RAPPORTAGE

Bomen Effect Analyse
Ankerpark in Leiden

336.3881

22 april 2020

Figuur 5. Inrichting nieuwe situatie vak 1 met gearceerd gebied met halfverharding. Het rode gedeelte is een voorgesteld granulaat. Overgenomen uit *Opbreekwerk 2240184* door J van Yperen, 2020.

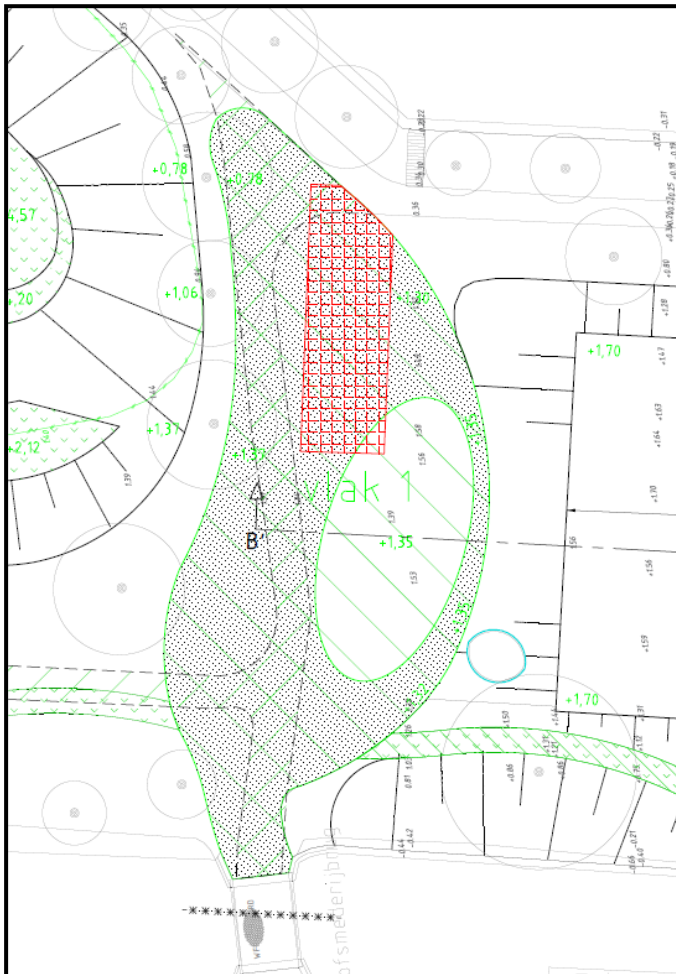
Voor de inrichting van vak 1 is het noodzakelijk dat de oude verharding wordt verwijderd tezamen met de fundering. Na het verwijderen van de verharding zal een laag bomenzand worden aangebracht van 60 cm dikte in een vak dat daar speciaal voor zal worden ontgraven. Deze ontgraving zal plaatsvinden naast het wortelgestel van de naastgelegen paardenkastanjes. De argumentatie voor het aanbrengen van dit groeimedium is dat de bomen dan een betere groeiplaats krijgen. Vervolgens zal op dit bomenzand een nieuwe fundering worden aangebracht met daarop een halfverharding van 'Topvast'. Het verwijderen van de oude verharding en de invloed daarop op het wortelgestel is verwaarloosbaar. Er bevinden zich geen zware wortels in deze zone. Echter het aanbrengen van een nieuwe leeflaag en het aanbrengen van verharding tot dicht bij de stam is funest. Door verdichting en onontkoombare graafschade zo dicht tegen de stam aan zullen de bomen niet duurzaam gehandhaafd kunnen worden wanneer er geen aanvullende maatregelen worden genomen.

Op alle locaties 1 t/m 5 zal een halfverharding worden aangelegd op de plek waar nu gedeeltelijk een asfaltverharding ligt. Het is mogelijk om na het verwijderen van het asfalt een deel van het huidige funderingsmateriaal te laten liggen. Dit om te voorkomen dat met het verwijderen van dit materiaal onnodig wortels worden beschadigd die dicht aan de oppervlakte liggen. Dit geldt met name voor de zone rondom de grauwe abelen. Daarna zal op het dan ontstane maaiveld een 20 tot 30 centimeter dikke laag stabilisatiezand moeten worden aangebracht als fundering voor de nieuwe halfverharding. De halfverharding kan dan vervolgens worden aangebracht op het funderingsmateriaal. Het is dan wel noodzakelijk om in dit funderingsmateriaal beluchttingsdrains aan te brengen met een onderlinge afstand van 1,5 meter. Dit is een voorwaarde om de zuurstofhuishouding onder de nieuwe verharding optimaal te handhaven. De hoger gelegen verharding zal nu onder een helling moeten worden aangeheeld om optisch geen rare effecten te verkrijgen. De minimale verhouding daarvoor zou zijn 1:10. Dit moet worden uitgevoerd met zg. bomenzand met een grove fractie (zie hoofdstuk 3 handboek bomen 2018, bijlage 3). Hiervoor zijn geen verdere voorzieningen nodig.

Figuur 6: Doorsnede nieuwe situatie vak 2 en 5. Overgenomen uit *Doorsnedes 2240270* door J van Yperen, 2020

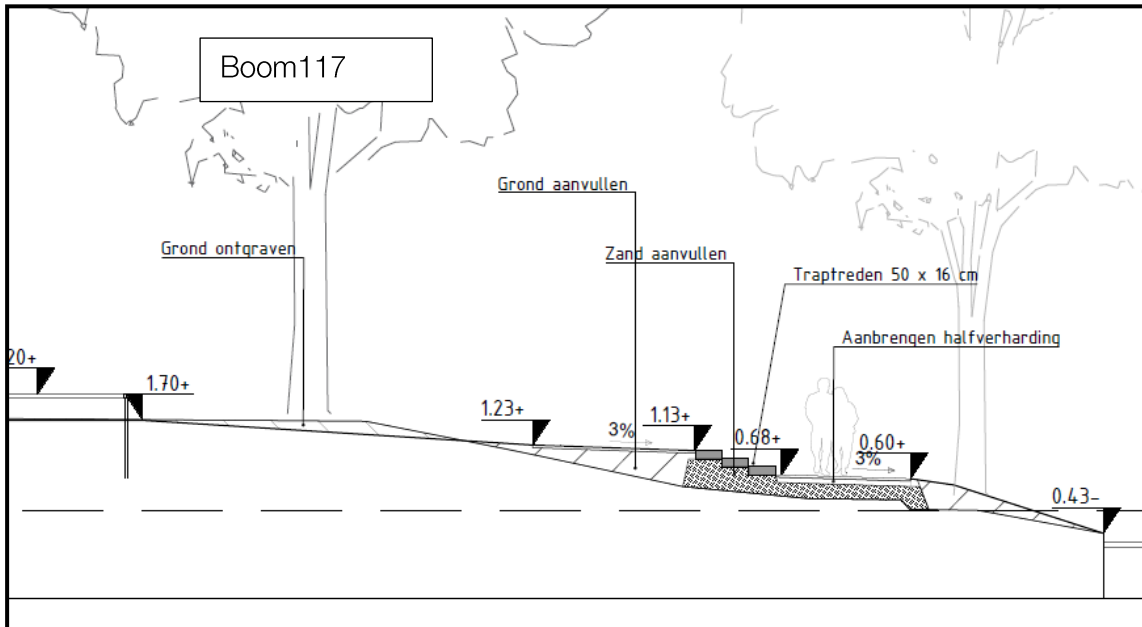
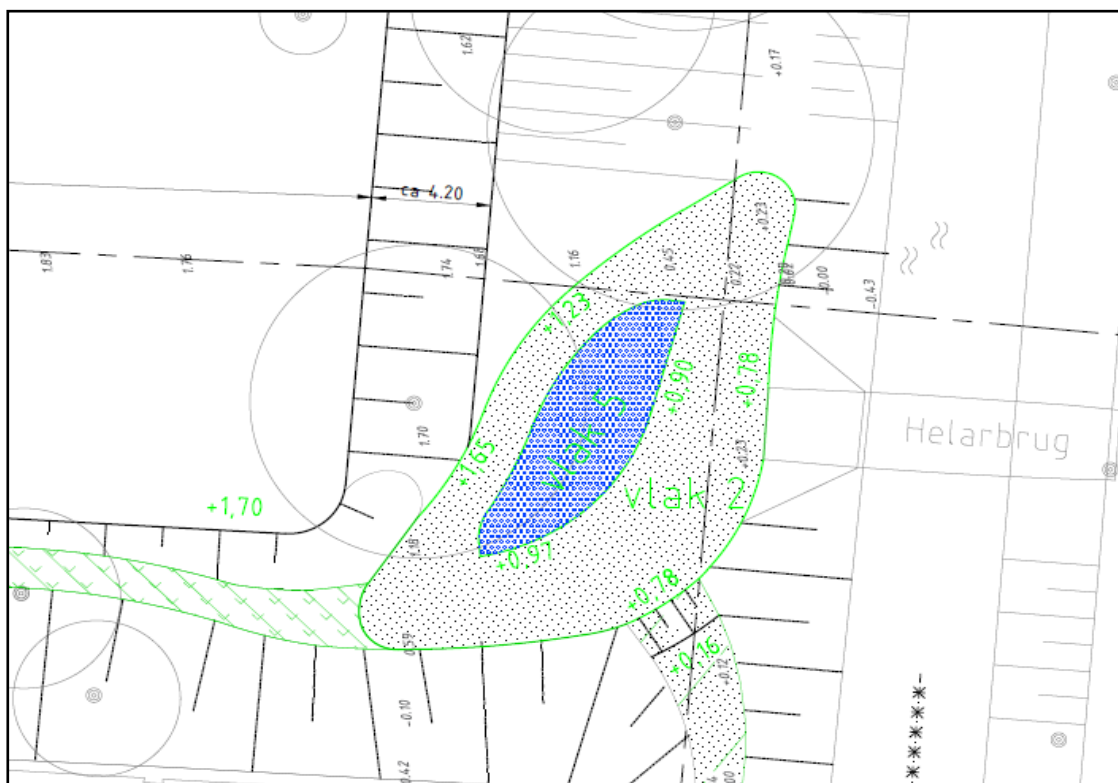
- I. Het verwijderen van de oude verharding met de bijbehorende fundering, hier worden geen nadelige invloeden van verwacht;
- II. Het aanpassen van het maaiveld naar de nieuwe situatie voor het speelveld. Hierbij moet worden gedacht aan het over een grote oppervlakte verwijderen van de oppervlakkige beworteling tot aan de stamvoet. Dit zal zeer nadelige gevolgen hebben voor de duurzame instandhouding van boomnummer 117;

- III. Het aanbrengen van diverse traptreden en halfverharding binnen de wortelzone van boomnummers 117 en 116. Met name de aan te brengen betonnen tredes in de wortelzone van boom 116 zullen leiden tot grootschalige wortelkap. Bij boom 117 zal de invloed beperkt blijven tot het verwijderen van kleine wortels. De grootschalige wortelkap bij boom 116 zullen invalspoorten opleveren voor parasitaire schimmels en de duurzame instandhouding van de boom ernstig beperken.

Figuur 8: bovenaanzicht vlak 3 (en 4). Het gearceerde gedeelte is de nieuwe halfverharding. Overgenomen uit *Nieuwe situatie 2240248* door J van Yperen, 2020

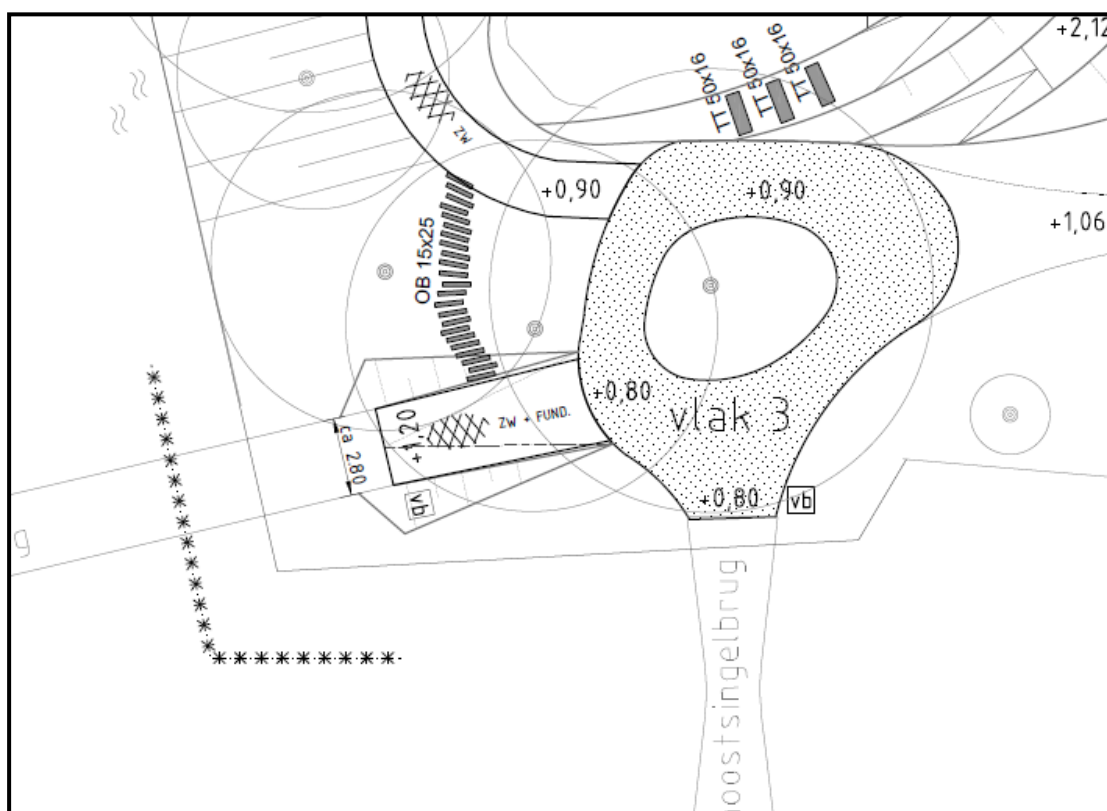
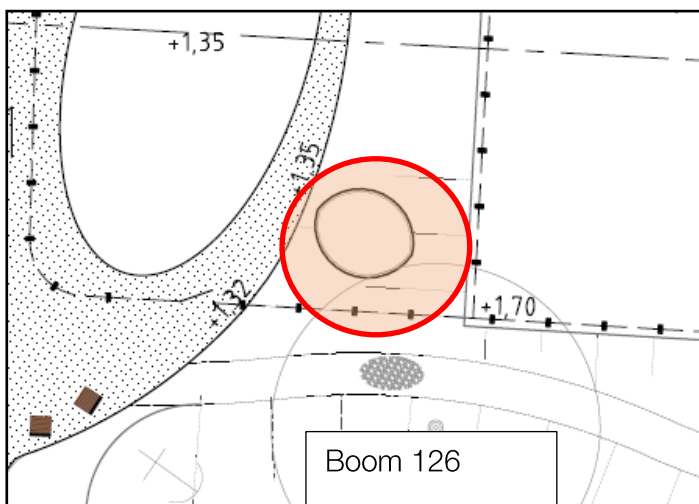
- I. Het verwijderen van de oude verharding en de bijbehorende fundering. Bij het verwijderen van de oude asfaltlaag zijn er weinig problemen te verwachten, maar bij het verwijderen van de onderliggende fundering des te meer. De fundering is doorschoten met het wortelpakket van de omliggende grauwe abelen en bij het verwijderen van de fundering is wortelschade onontkoombaar.

- III. Het aanbrengen van nieuwe halfverharding en stapstenen. Wanneer er op de geplande zone een halfverharding wordt gerealiseerd samen met de bijbehorende fundering zal in het huidige ontwerp grote schade worden toegebracht aan de wortels. Door de grote aanwezigheid van aan de oppervlakte liggende wortelpakketten is dit onontkoombaar en zullen de bomen met nummer 61 t/m 65 niet duurzaam gehandhaafd kunnen worden. Ook het aanbrengen van stapstenen met bijbehorende fundering in de wortelpakketten zal leiden tot onherstelbare schade.

- IV. Het realiseren van een plantvak met heesters. Wanneer het plantvak met heesters wordt ingegraven in het wortelpakket zal dit leiden tot grote schade aan de gestelwortels. De wortels liggen zo dicht bij de stam allen aan de oppervlakte en elke bewerking in de diepte zal leiden tot schade.

Figuur 10: geplande locatie kunstwerk. Overgenomen uit *Opbrekwerk 2240184* door J van Yperen, 2020

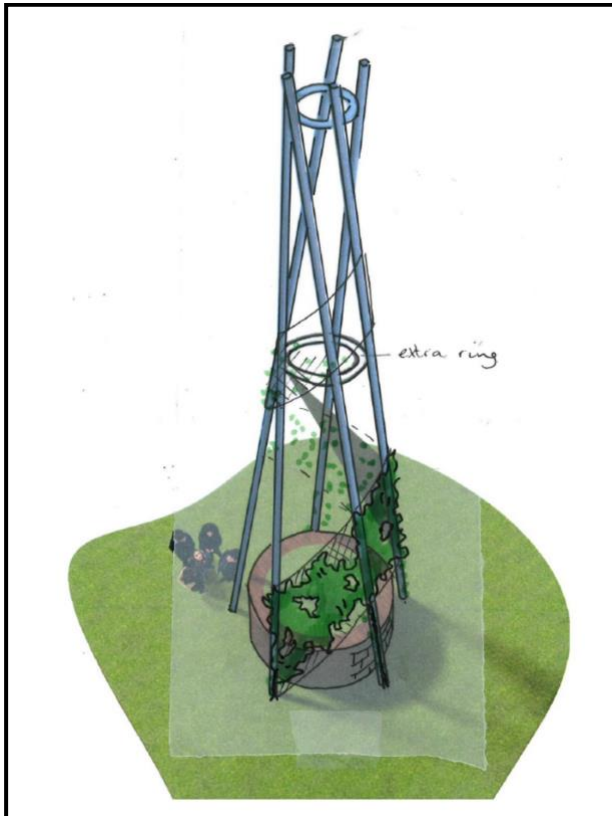
Ter hoogte van de oude fabrieksschoorsteen zal een nieuw metalen kunstwerk verrijzen. Het kunstwerk zal een constructie worden die de herinnering aan de oude schoorsteen levend moeten houden en daarmee de tijdsperiode waarin de fabriek hier stond. De toren zal moeten worden gefundeerd of in ieder geval gestabiliseerd. Wanneer men kiest voor een gegoten ringfundering zal deze niet dieper kunnen worden aangebracht dan 30 centimeter voordat het wortelgestel van de naastgelegen paardenkastanje, nummer 126, sterk zal worden aangetast. Deze boom, met speciale status, staat met zijn kroon en wortels dicht op de gewenste locatie voor het kunstwerk. Alle werkzaamheden die hier worden uitgevoerd zullen in meer of mindere mate invloed hebben op de duurzame instandhouding van de kastanje.

De realisatie van een stalen kunstwerk bij de oude schoorsteen is een beeldbepalend element voor het herstelplan van het park. Naast de oude schoorsteen staat ook de enige boom met speciale status in het park. De 66-jarige paardenkastanje heeft een uitgebreid wortelpakket gevormd dat ook in het projectgebied van de stalen toren is gegroeid. Bovengronds hangt een flink gedeelte van de kroon in het plangebied. Wanneer de toren met traditionele fundering zal worden geplaatst zal het wortelpakket aanzienlijke schade oplopen en zal de boom niet duurzaam gehandhaafd kunnen worden. De kroon kan met snoei in takken tot 5 centimeter doorsnede ruimte bieden aan het plaatsen van het kunstwerk. Wanneer de fundering van het kunstwerk zou worden aangepast tot een gewapende 30 centimeter dikke betonplaat die zou worden aangebracht tot 30 centimeter onder het huidige maaiveld zou het in principe mogelijk moeten zijn om de stalen toren te plaatsen. De toren zou lichtgewicht worden uitgevoerd en wanneer deze plaat zou worden verbonden met de voet van de schoorsteen kan de stabiliteit mogelijk

worden gegarandeerd. De boom zou zo duurzaam worden gehandhaafd en het kunstwerk gerealiseerd. Detailuitwerking is uiteraard voor en door gekwalificeerde constructiedeskundigen.

Figuur 11: Het verwijderen van de toplaag zal deels achterwege blijven i.v.m. wortelschade. Overgenomen uit *Doorsnedes 22402270* door J. Yperen, 2020.

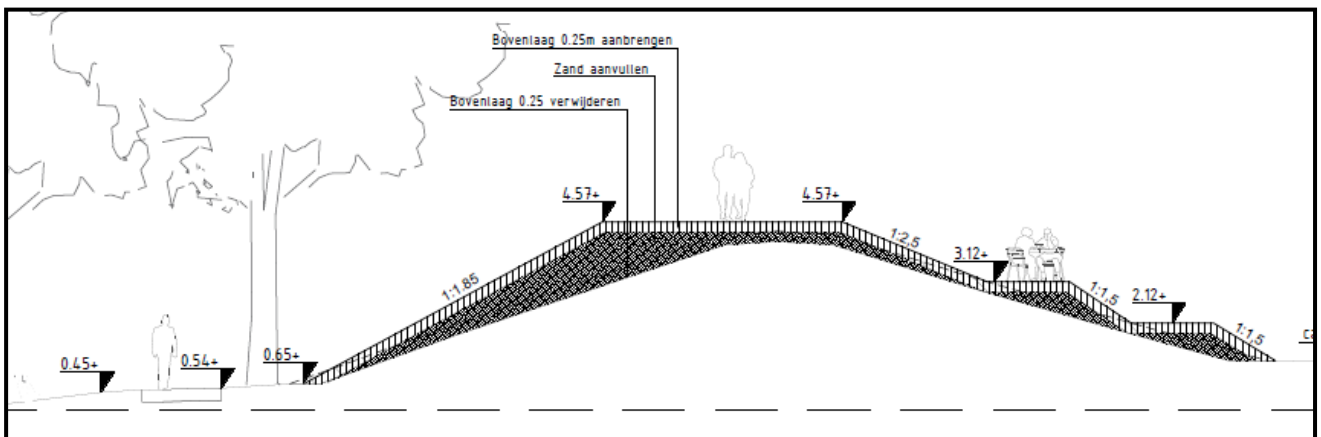
Door het hele park zullen gradiënten scherper worden aangezet en zal grond worden verwijderd of aangebracht. Wanneer de grond wordt verwijderd binnen de kroonprojecties zal dat onvermijdelijk leiden tot onherstelbare wortelschade. Wanneer men echter het maaiveld als uitgangsniveau neemt en daar grond op aanbrengt om alsnog de gewenste hoeken en gradiënten in het maaiveld te verkrijgen kan met enkele kleine aanpassingen toch het gewenste resultaat worden bereikt. Wanneer het aanvullen gebeurt met bomenzand met grove fractie (Handboek Bomen 2018 hoofdstuk 3, bijlage 3) zal dit tevens ten goede komen aan de duurzame instandhouding van het aanwezige sortiment bomen. Bij maaiveldverhogingen van meer dan 15 centimeter is het noodzakelijk om beluchttingsdrains (diameter 100 mm, onderlinge afstand 1,5 meter) aan te brengen. De oude toplaag van gras zal waar mogelijk voorzichtig moeten worden verwijderd.

Figuur 12: Deze elementen uitvoeren met een maaiveldverhoging van 25 centimeter geeft geen problemen. Overgenomen uit *Details 2240283* door J. van Yperen, 2020.

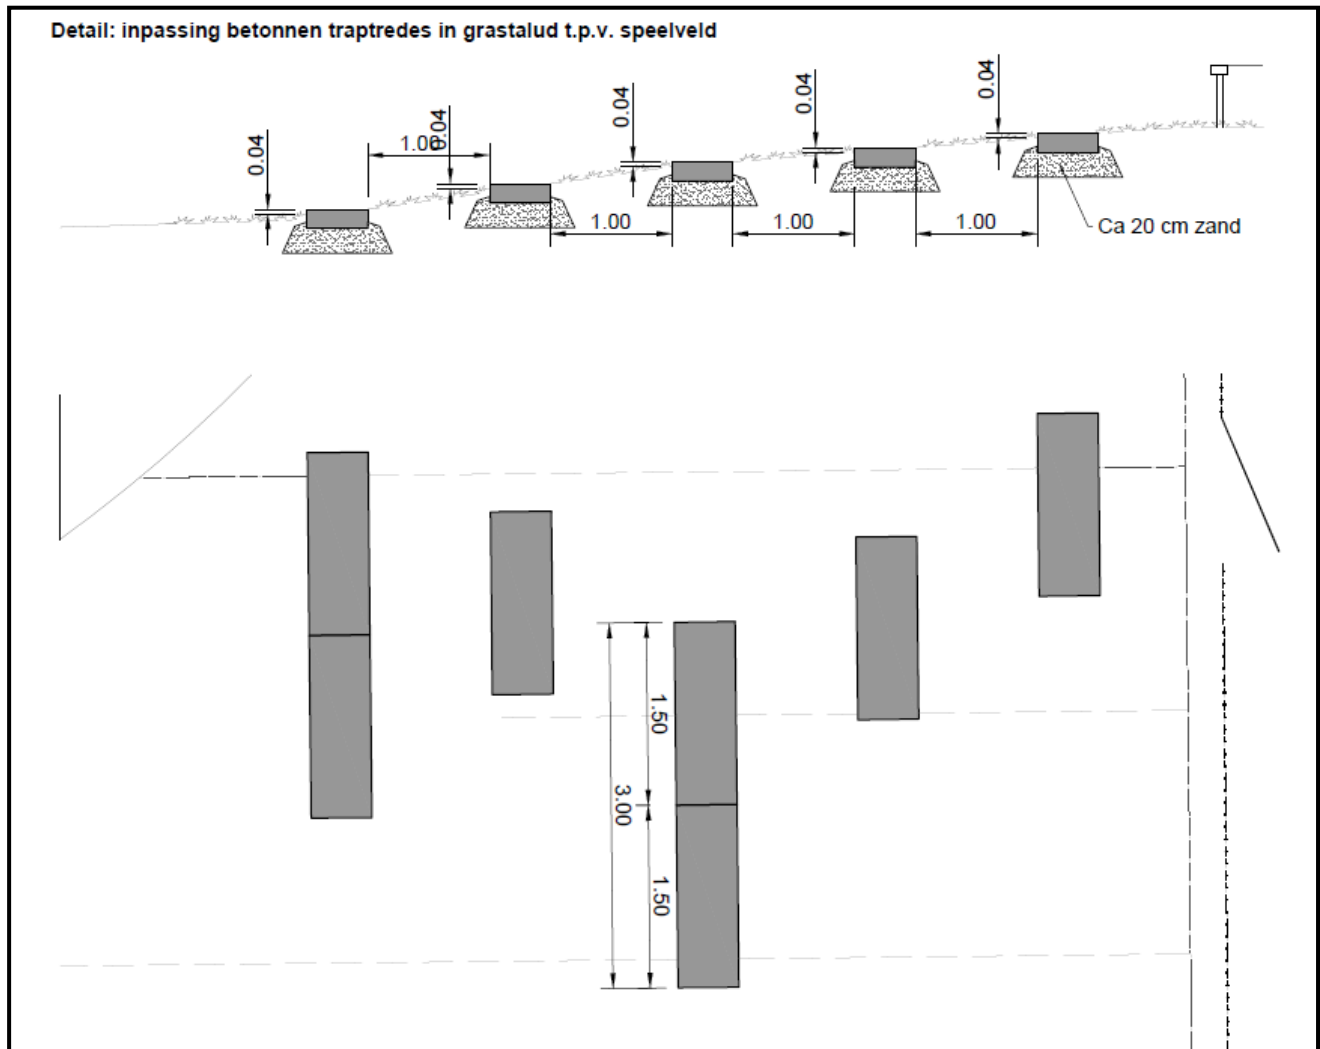
Door het hele park zullen diverse looproutes worden versterkt door het aanbrengen van traptreden en stepping stones in de vorm van zware betonnen elementen. Deze elementen zullen verzonken worden aangebracht en worden gefundeerd met diverse materialen. Het aanleggen van deze elementen zal veelal plaatsvinden binnen de kroonprojecties en de oppervlakkige wortelpakketten. Wanneer nu net als bij de halfverhardingen het maaiveld wordt verhoogd met 20-30 centimeter zal er niet hoeven te worden gegraven in de bestaande wortelpakketten. Rondom deze elementen kan het maaiveld worden afgewerkt

met bomenzand met een grove fractie in een gradiënt van 1:10 om niet de illusie te wekken dat de stenen en treden 'op' het maaiveld liggen maar gewoon verzonken zoals ontworpen. Onder de elementen en de verhoging van het maaiveld met meer dan 15 cm zullen PP beluchtingsdrains met een diameter van 100 mm en onderlinge afstand van 1,5 meter moeten worden aangebracht om de zuurstofhuishouding duurzaam te garanderen.
